Beantwoording vragen Provincie Gelderland Kerkstraat te Randwijk ontheffing 2023-015663

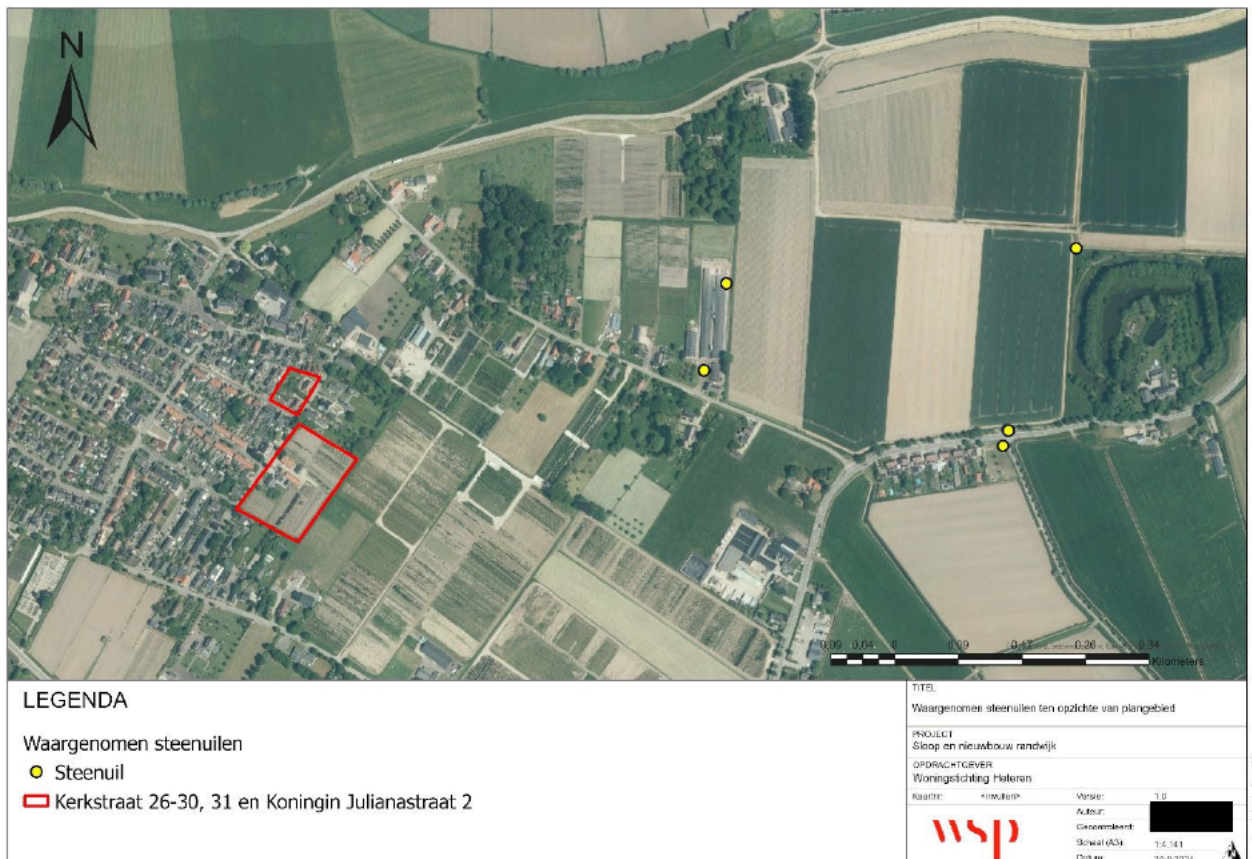
13. Het gierzwaluwonderzoek is te kort uitgevoerd. Het onderzoek moet 1,5 uur voor zonsondergang tot een half uur na zonsondergang worden uitgevoerd. Daarnaast is het plangebied zeer groot om met 1 persoon het onderzoek uit te voeren. Graag onderbouwen waarom er geen gierzwaluwnesten zijn gemist tijdens het onderzoek. Indien de onderbouwing onvoldoende is moeten er meer tijdelijke en permanente maatregelen genomen worden.

Tijdens de gierzwaluwonderzoeken kwam naar voren dat er zeer weinig gierzwaluwen aanwezig waren in en rondom het plangebied. Hierdoor was het mogelijk om de individuen die wel aanwezig waren goed te volgen en te bepalen waar de verblijfplaatsen zich bevonden. Gezien de gierzwaluwen tijdens de onderzoeken snel invlogen waren er daarna geen individuen meer vliegend aanwezig dus was onderzoek daarna niet meer nodig. Het onderzoek deed de onderzoeker op de fiets waardoor ondanks de grote van het gebied het plangebied snel te doorkruisen was en niks gemist kon worden.

Oude plannen

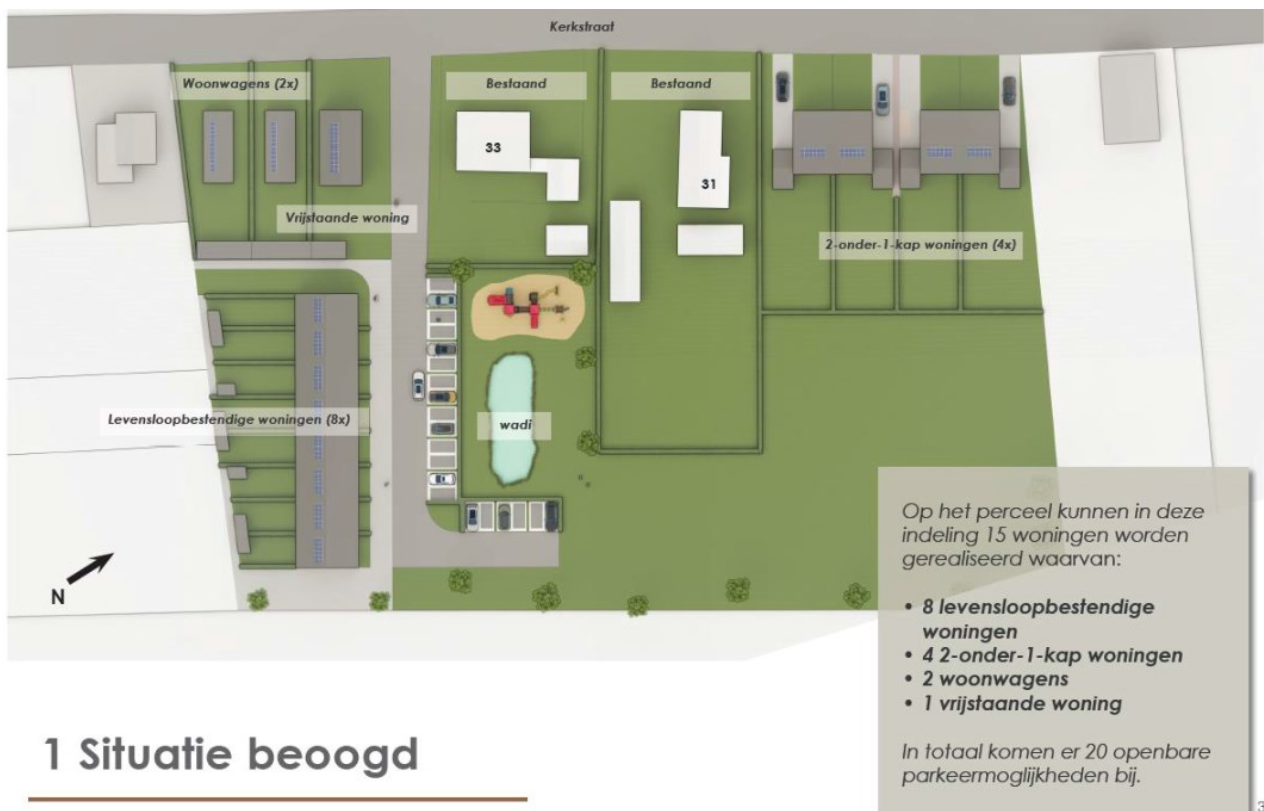
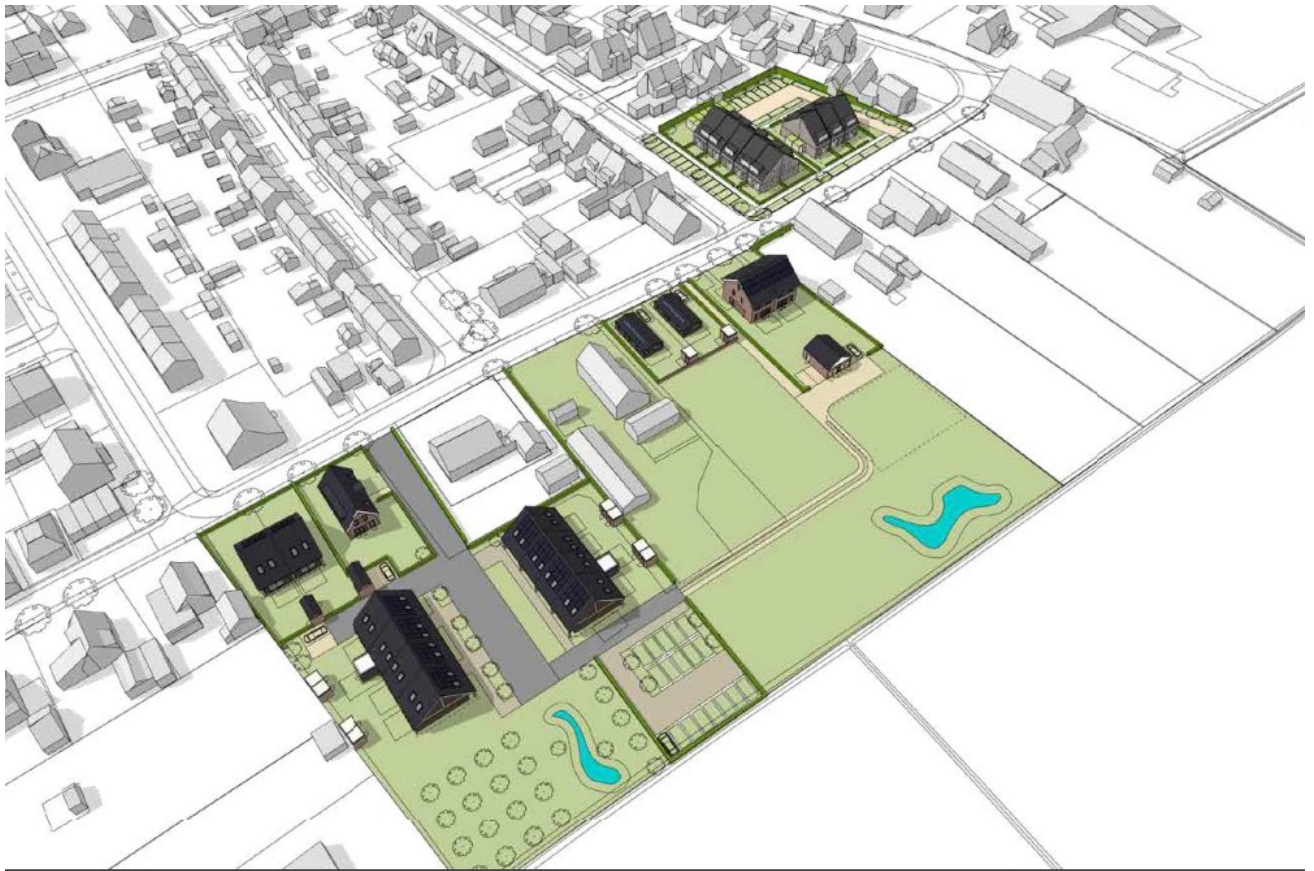
15. Onderbouwing hoe er 20m afstand gehouden kan worden tijdens de bouw als de woningen zo dichtbij het plangebied worden gebouwd.

17. Is de rode structuur op de afbeelding van de toekomstige inrichting een speeltuin?

De plannen die bij het activiteitenplan zijn aangeleverd zijn niet de huidige plannen. Mijn collega heeft de oude plannen erin gezet. Hieronder staan de oude en nieuwe plannen. Bij de nieuwe plannen worden de nieuw te realiseren woningen ten noorden van kerkstraat 31 vanaf de straat gerealiseerd. Het gaat hierbij om woonwagens. Hierdoor is de verstoring op de steenmarter en kerkuil van de bouwwerkzaamheden gering.

De speeltuin komt te vervallen in de nieuwe plannen.
